**Wykonawcy przetargu nieograniczonego  
ZP/100/2019**

Sygnatura: ZP/100/2019

Sprawa: **Przetarg nieograniczony na roboty budowlane: „Drugi etap budowy Centrum Kliniczno Dydaktycznego Uniwersytetu Medycznego w Łodzi wraz z Akademickim Ośrodkiem Onkologicznym”**

Działając w oparciu art. 38 ustawy z dnia 29.01.2004 r. Prawo zamówień publicznych Zamawiający udziela wyjaśnień treści Specyfikacji Istotnych Warunków Zamówienia.

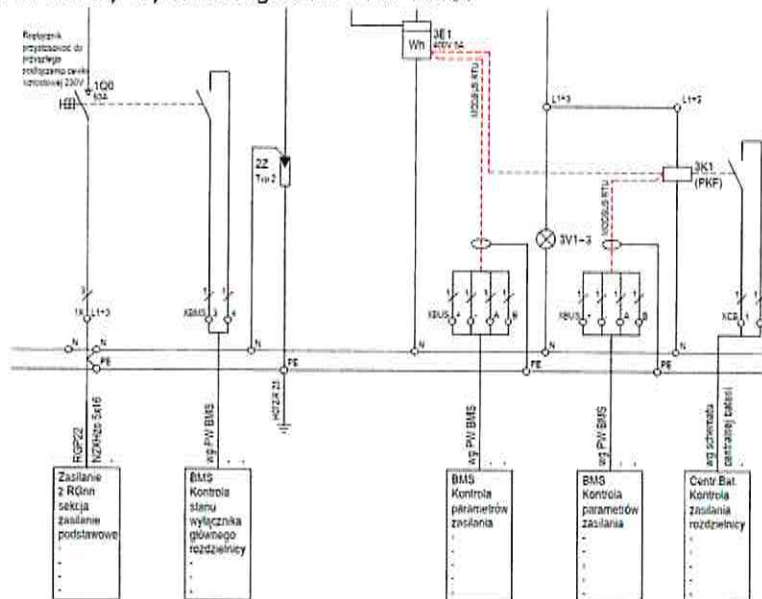
445. Zwracamy się z prośbą o potwierdzenie kolorów oznaczeń typów magistrali. Dla pierwszej kondygnacji opisano magistrale inne niż dla pozostałych (02, 01, 0).

**Odpowiedź:** Uszczegółowiono legendy na rzutach instalacji BMS - udostępniamy rysunki rewizji A.
